Joint Meeting of Experts on the Regulations annexed to the European Agreement concerning the International Carriage of Dangerous Goods by Inland Waterways (ADN) (ADN Safety Committee)

Proposals for amendments to the Regulations annexed to ADN: Other proposals

Proposed correction to 9.3.4.3.1.2.2.1.3 of ADN

Transmitted by the Central Commission for the Navigation of the Rhine (CCNR)* **

Example of vertical collision locations

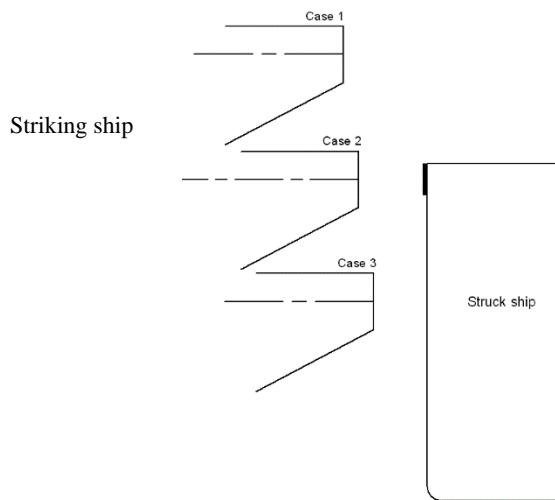
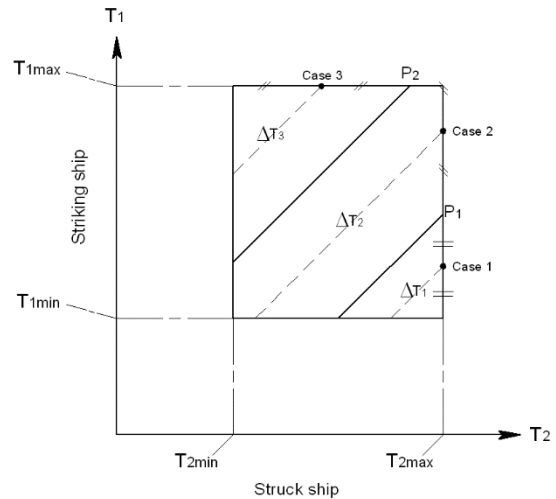
1. The attention of the CCNR secretariat has been drawn to a discrepancy between the German version and the French and English versions of 9.3.4.3.1.2.2.1.3 of ADN.
2. After consultation with the German delegation, the CCNR secretariat has concluded that the German text is comprehensive and that the French and English texts should be amended.

<p>Point P₁ is the point where the lower edge of the vertical part of the push barge or V-bow strikes at deck level of the struck vessel.</p>	<p>Le point P₁ correspond au cas où le bord inférieur de la partie verticale de l'étrave d'une barge de poussage ou de l'étrave en forme de V d'un bateau percute l'autre bateau au niveau du pont.</p>	<p>Der Punkt P₁ ist der Punkt, in dem die untere Ecke des senkrechten Teils des Schubleichter- oder V-Bugs die Decksebene des getroffenen Schiffes berührt.</p>
<p>The triangular area for collision case 1 is bordered by point P₁. This corresponds to the vertical collision location "collision at deck level".</p>	<p>La surface triangulaire pour le cas de collision n° 1 est bordée par le point P₁. Ceci correspond au point d'impact de collision dans le sens vertical "collision au niveau du pont".</p>	<p>Die Dreiecksfläche für den Kollisionsfall 1 ist durch den Punkt P₁ begrenzt. Dies entspricht der senkrechten Kollisionsstelle „Kollision über Deck“.</p>

EN	FR	DE
		Der Punkt P_2 ist der Punkt, in dem der obere senkrechte Teil des Schubleichter- bzw. V-Bugs den oberen Teil der Bergplatte berührt. Die Fläche, die durch die Punkte P_1 und P_2 begrenzt wird, entspricht der senkrechten Kollisionsstelle „Kollision auf Höhe Deck“.
The triangular upper left area of the rectangle corresponds to the vertical collision location “collision below deck”. The draught difference ΔT_i , $i=1,2,3$ shall be used in the collision calculations (see following figure).	Le triangle occupant la partie supérieure gauche du rectangle correspond au point d’impact de collision dans le sens vertical “collision sous le pont”. La différence de tirant d’eau ΔT_i , $i = 1,2,3$ est utilisée dans les calculs de collision (voir figure ci-dessous).	Die dreieckige, obere linke Fläche des Rechtecks entspricht der senkrechten Kollisionsstelle „Kollision unter Deck“. Die Tiefgangsdifferenz ΔT_i , $i = 1, 2, 3$ ist in den Kollisionsberechnungen zu benutzen (siehe nachfolgende Abbildung):

5. The secretariat proposes to add to the English and French versions the additional sentence from the German version, which contains details relating to P_2 . It is likely that this sentence is also missing in the Russian version.
6. The proposed amended text of 9.3.4.3.1.2.2.1.3 in the English version reads as follows:

“Point P_2 is the point where the upper edge of the vertical part of the push barge or V-bow strikes the upper part of the wale plate. The area bordered by points P_1 and P_2 corresponds to the vertical collision location ‘collision at deck level’.”
7. The secretariat proposes the following alignment of the English version with the German version (DE: „Dies entspricht der senkrechten Kollisionsstelle „Kollision über Deck“.“):
 - *Replace* “This corresponds to the vertical collision location ‘collision at deck level’” *with*: “This corresponds to the vertical collision location ‘collision above deck level’”.
8. The secretariat proposes the following editorial change to the French version:
 - *Replace* “Le triangle” (the triangle) *with*: “La surface triangulaire” (the triangular area).
